**Asunto:** Asunto: Vertedero de Chiquita Canyon - Cubierta Geosintética - Medida de Mitigación #2A  
**Adjuntos:** FIGURA 1 - APPROXIMATE LIMITS OF GEOSYNTHETIC COVER 6/26/2024.pdf

CHIQUITA CANYON LANDFILL

**APPROXIMATE LIMITS OF GEOSYNTHETIC COVER**

FIGURE 1

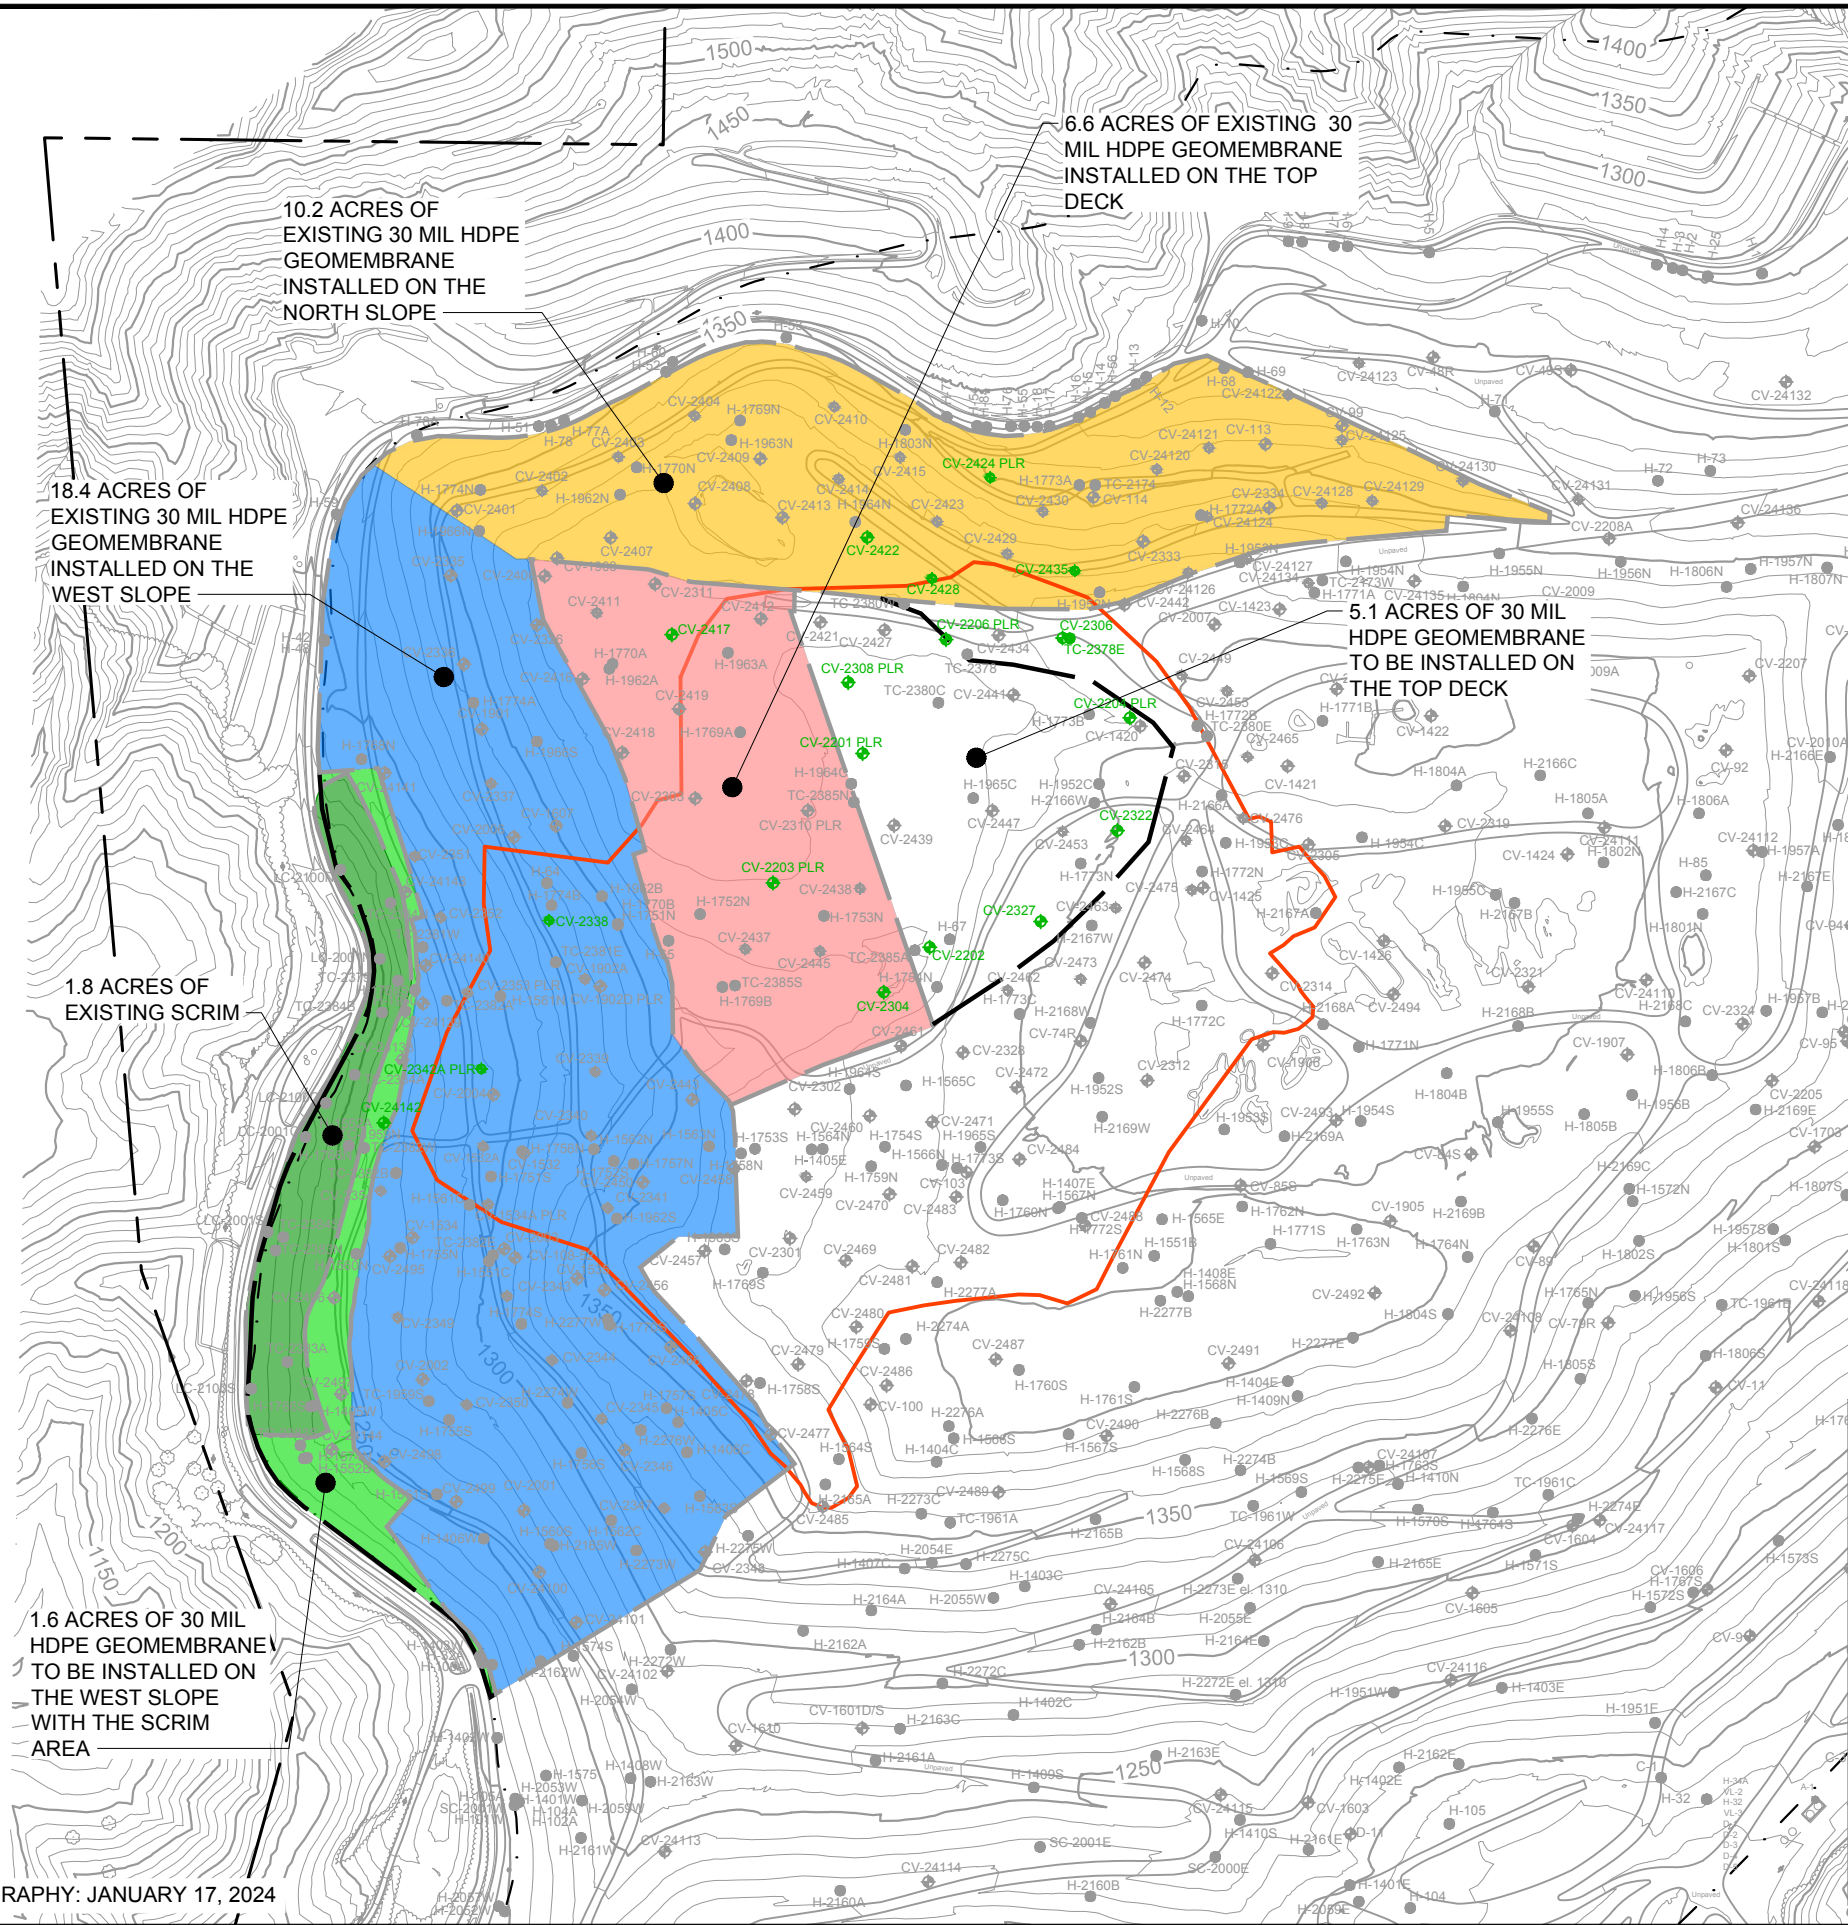
El mapa adjunto ilustra los límites aproximados de cubierta geosintética instalada al 26 de junio de 2024. Se prevé que se instalarán aproximadamente 3.0 acres adicionales en la cubierta superior para fines del día de hoy, 2 de junio de 2024.

En respuesta al e-mail de la LEA del 21 de junio de 2024, Chiquita actualizó la Nota 3 en la figura adjunta para incluir la siguiente definición de pozo REACTIVO. Chiquita realizará un seguimiento con más respuestas al resto del e-mail de la LEA.

Un pozo REACTIVO es un pozo que exhibe todas las siguientes características:

- 3.1 Temperaturas del cabezal del pozo de biogás (LFG) que exceden aproximadamente los 160 grados Fahrenheit.
- 3.2 Mala calidad del gas (definido como niveles de metano inferiores al 30 por ciento) junto con proporciones de metano-dióxido de carbono (CH<sub>4</sub>:CO<sub>2</sub>) inferiores a 1.0.
- 3.3 La concentración de hidrógeno (H<sub>2</sub>) en el LFG que mide más del 2 por ciento por volumen.

1. EXISTING LINER LIMITS PER JUNE 26, 2024 AERIAL PHOTO
2. LIMIT OF SETTLEMENT AS OF JUNE 19, 2024
3. WELLS SHOWING SIGNS OF A REACTION AS OF JUNE 6, 2024 DATA. A REACTIVE WELL IS A WELL THAT EXHIBITS ALL OF THE FOLLOWING CHARACTERISTICS:
  - 3.1. LANDFILL GAS (LFG) WELLHEAD TEMPERATURES IN EXCESS OF APPROXIMATELY 160 DEGREES FAHRENHEIT.
  - 3.2. POOR GAS QUALITY (DEFINED AS METHANE LEVELS OF LESS THAN 30 PERCENT) IN CONJUNCTION WITH METHANE-TO-CARBON DIOXIDE (CH<sub>4</sub>:CO<sub>2</sub>) RATIOS LESS THAN 1.0.
  - 3.3. THE CONCENTRATION OF HYDROGEN (H<sub>2</sub>) IN THE LFG MEASURED GREATER THAN 2 PERCENT BY VOLUME.
